SUSITARIMAS
DĖL 2025 M. RUGPJŪČIO 28 D. KAUNO SAULĖS GIMNAZIJOS, SAVANORIŲ PR. 46,
KAUNE, KAPITALINIO REMONTO RANGOS SUTARTIES NR. BS-62
SĄLYGŲ KEITIMO

DARBŲ PAKEITIMO AKTAS NR. 4

Projekto pavadinimas: Mokyklos pastato Savanorių pr. 46, Kaune, kapitalinio remonto projektas

Pakeitimo nurodymas Nr. 4

LIFTO ŠACHTOS PAMATŲ ĮRENGIMO PLANAI, M 1:50

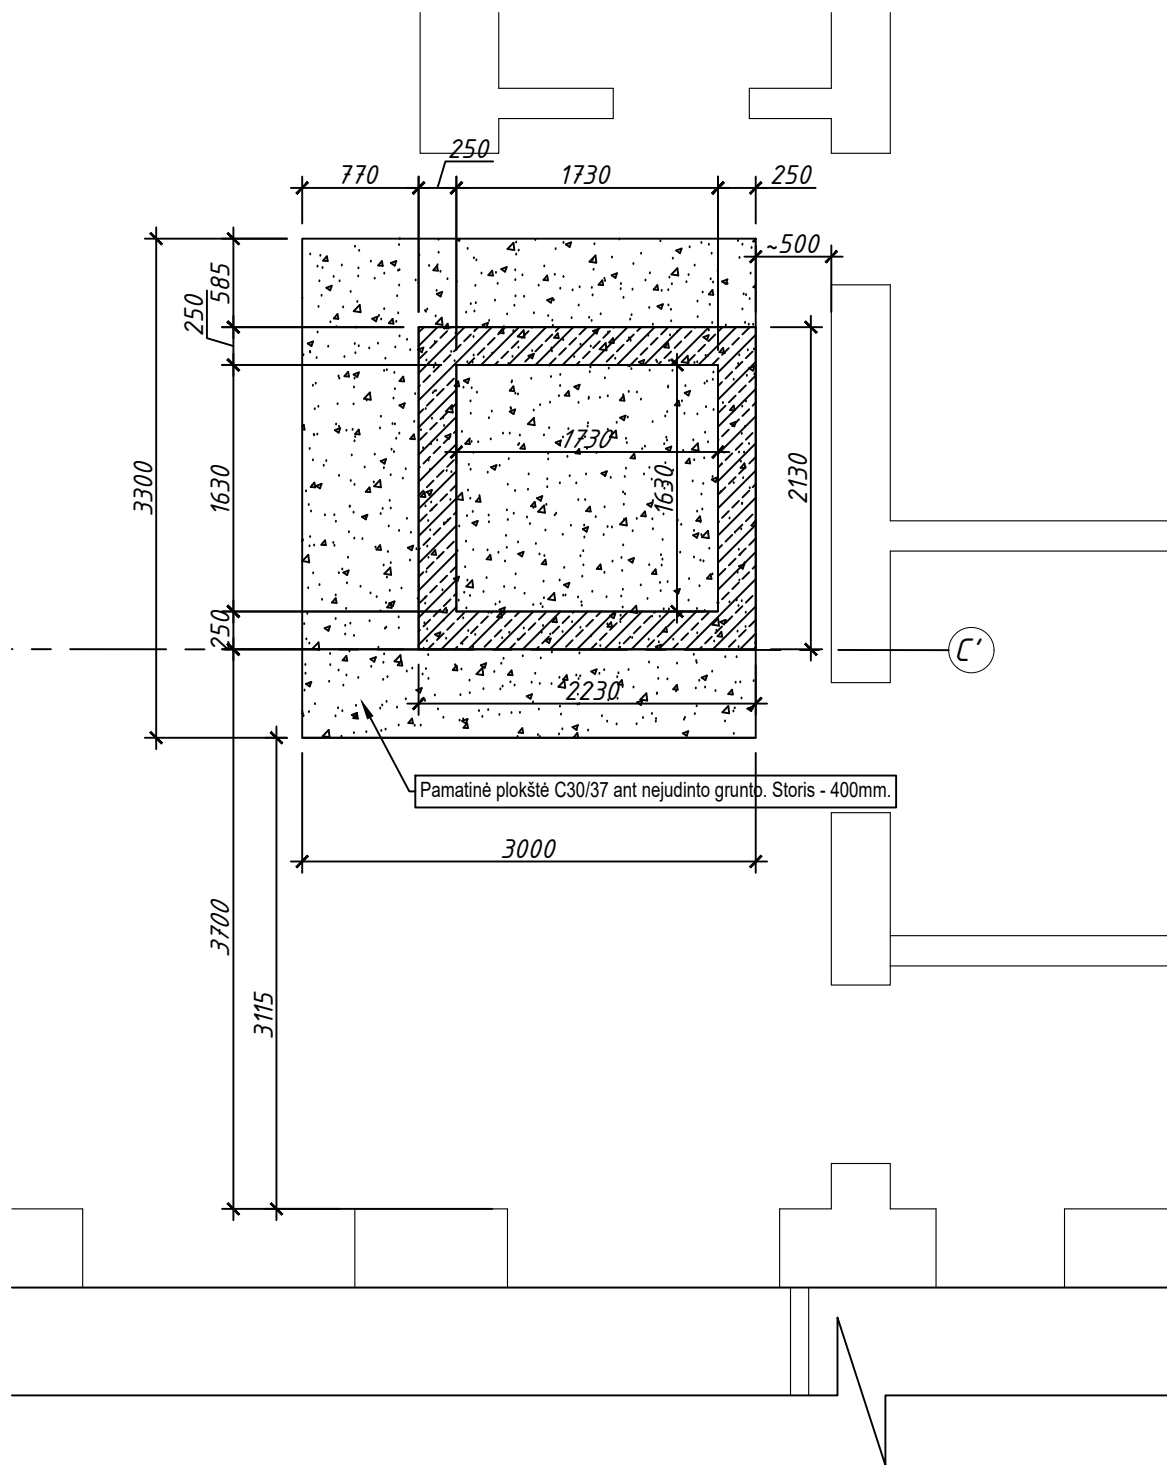
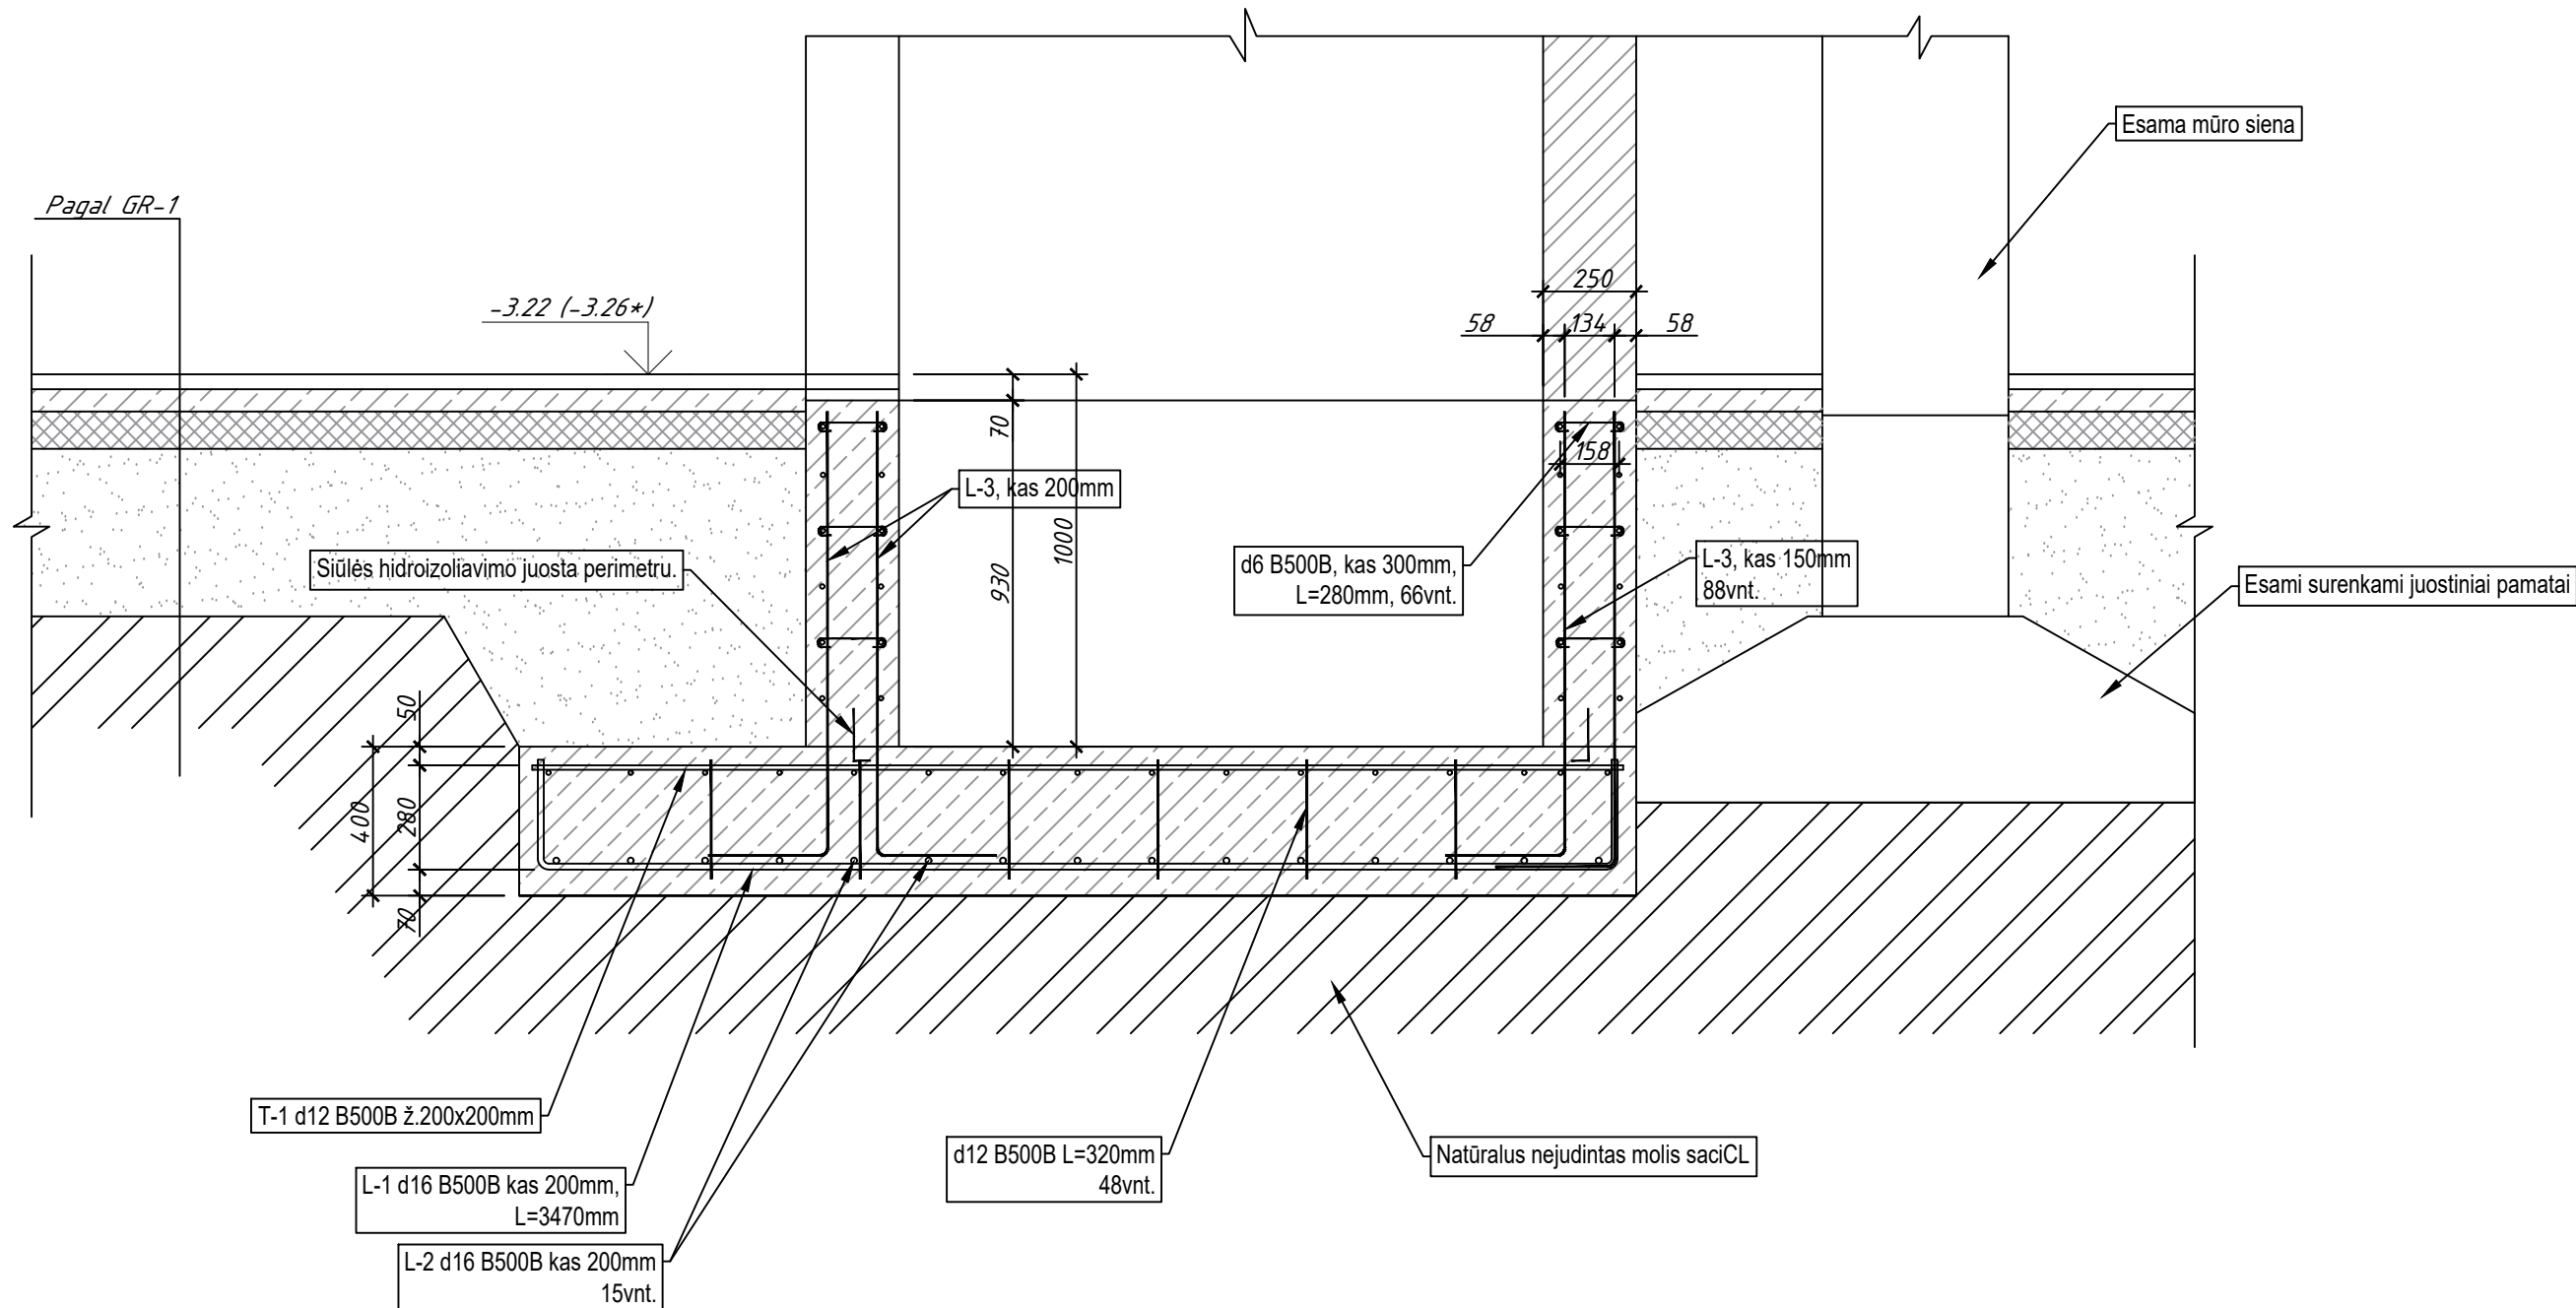
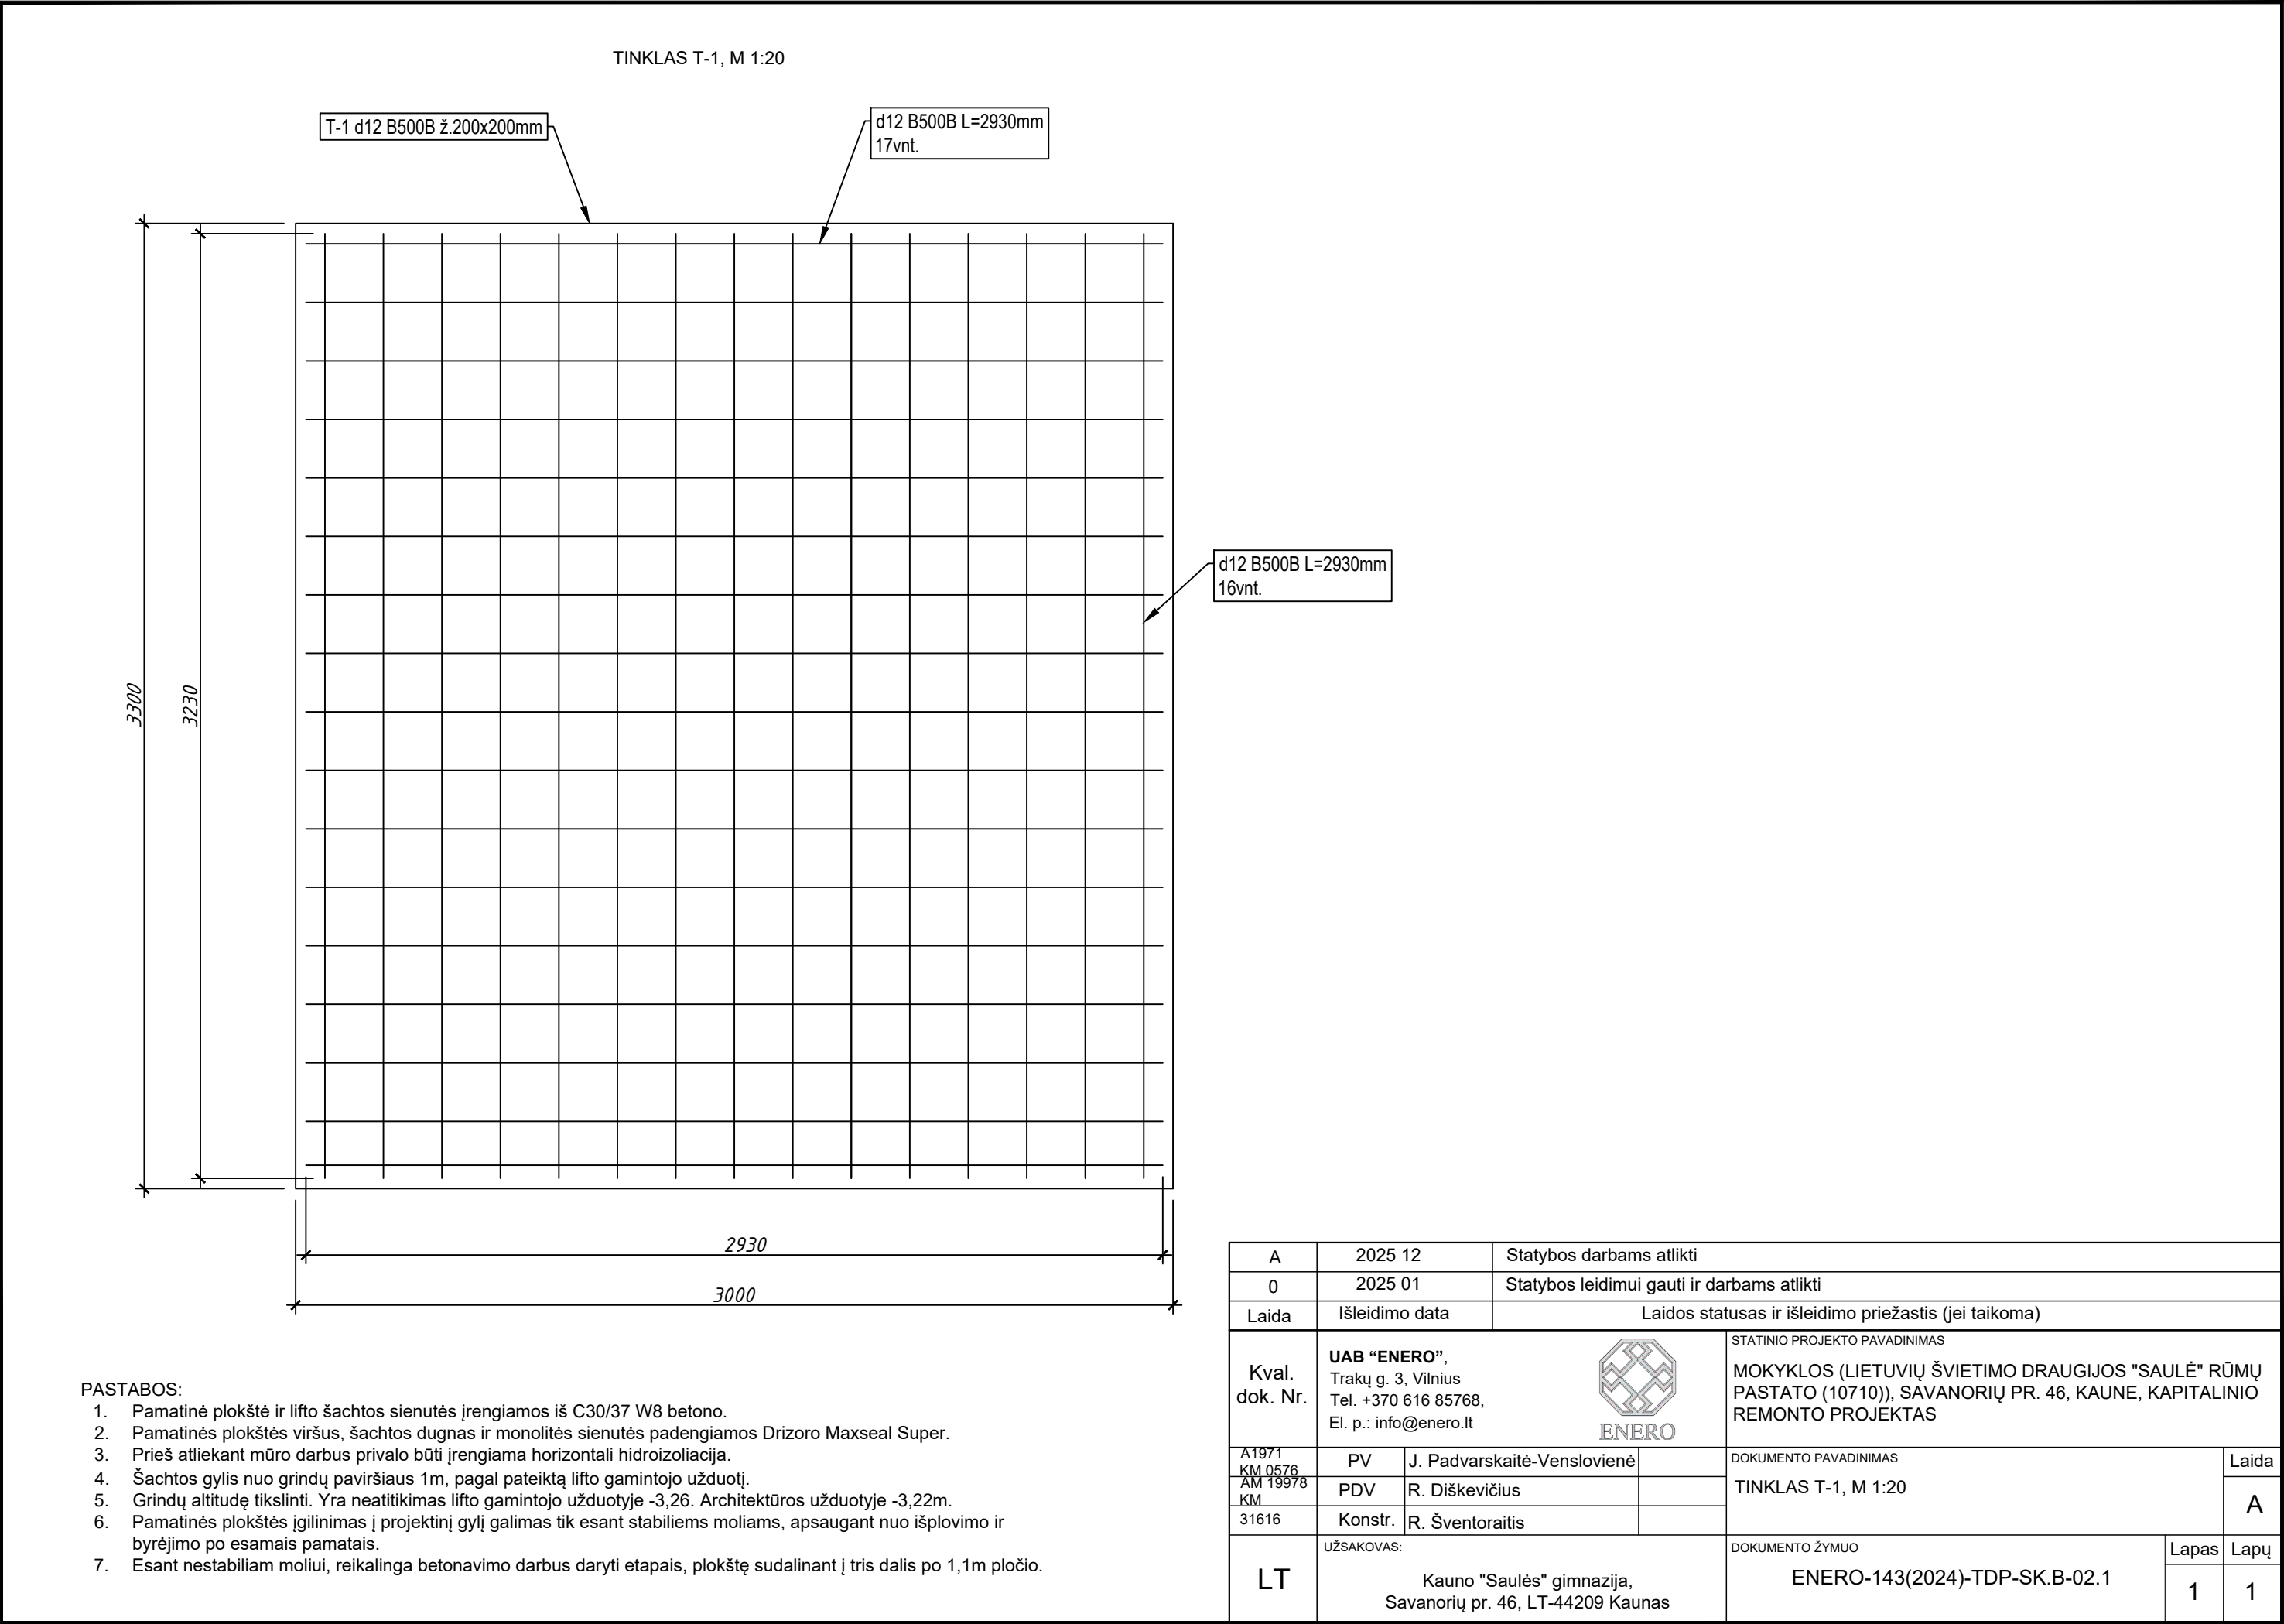
Pasikeitus projektiniam sprendiniui t.y. vietoje spraustinių polių į plokštę bei atitraukiant lifto šachta nuo pastato laikančios sienos atsirado papildomas mūro poreikis. Taip pat dėl pasikeitusios lifto šachtos vietos nuspręsta, kad nėra racionalu pašalinti pilnai perdangos plokščių (nuo sienos iki sienos) todėl siekiant optimizuoti darbų įrengimo laiką atsiranda poreikis atsisakyti dalies darbų t.y. atsisakoma dalies konstrukcijų ardymas, V; VII; VIII; skyriaus perdangos ir grindų remonto darbų, bei dėl aptikto vandens po grindimis Projekto dalyviai konstatuoja, kad Sutarties įgyvendinimui būtina įsigyti laikiną vandens surinkimo/nukreipimo šulinį su vamzdžiu, pamatinės

plokštės įrengimo darbus, bei visos lifto pamato konstrukcijos gruntavimo/hidroizoliavimo darbus, bei dėl atitraukiamos lifto šachtos nuo laikančios pastato sienos papildomą šachtos mūrą iš Rangovo. Pakeitimas turi būti suderintas ir patvirtintas Projekto autoriaus (-ių).

- PASTABOS:
1. Pamatinė plokštė ir lifto šachtos sienutės įrengiamos iš C30/37 W8 betono.
 2. Pamatinės plokštės viršus, šachtos dugnas ir monolitės sienutės padengiamos Drizoro Maxseal Super.
 3. Prieš atliekant mūro darbus privalo būti įrengiama horizontali hidroizoliacija.
 4. Šachtos gylis nuo grindų paviršiaus 1m, pagal pateiktą lifto gamintojo užduotį.
 5. Grindų altitudę tikslinti. Yra neatitikimas lifto gamintojo užduotyje -3,26. Architektūros užduotyje -3,22m.
 6. Pamatinės plokštės įgilinimas į projekcinį gylį galimas tik esant stabiliems moliams, apsaugant nuo išplovimo ir byrėjimo po esamais pamatais.
 7. Esant nestabiliam moliui, reikalinga betonavimo darbus daryti etapais, plokštę sudalinant į tris dalis po 1,1m pločio.

1. Pamatinė plokštė ir lifto šachtos sienutės įrengiamos iš C30/37 W8 betono.
2. Pamatinės plokštės viršus, šachtos dugnas ir monolitės sienutės padengiamos Drizoro Maxseal Super.
3. Prieš atliekant mūro darbus privalo būti įrengiama horizontali hidroizoliacija.
4. Šachtos gylis nuo grindų paviršiaus 1m, pagal pateiktą lifto gamintojo užduotį.
5. Grindų altitudę tikslinti. Yra neatitikimas lifto gamintojo užduotyje -3,26. Architektūros užduotyje -3,22m.
6. Pamatinės plokštės įgilinimas į projektinį gylį galimas tik esant stabiliems moliams, apsaugant nuo išplovimo ir byrėjimo po esamais pamatais.
7. Esant nestabiliam moliui, reikalinga betonavimo darbus daryti etapais, plokštę sudalinant į tris dalis po 1,1m pločio.
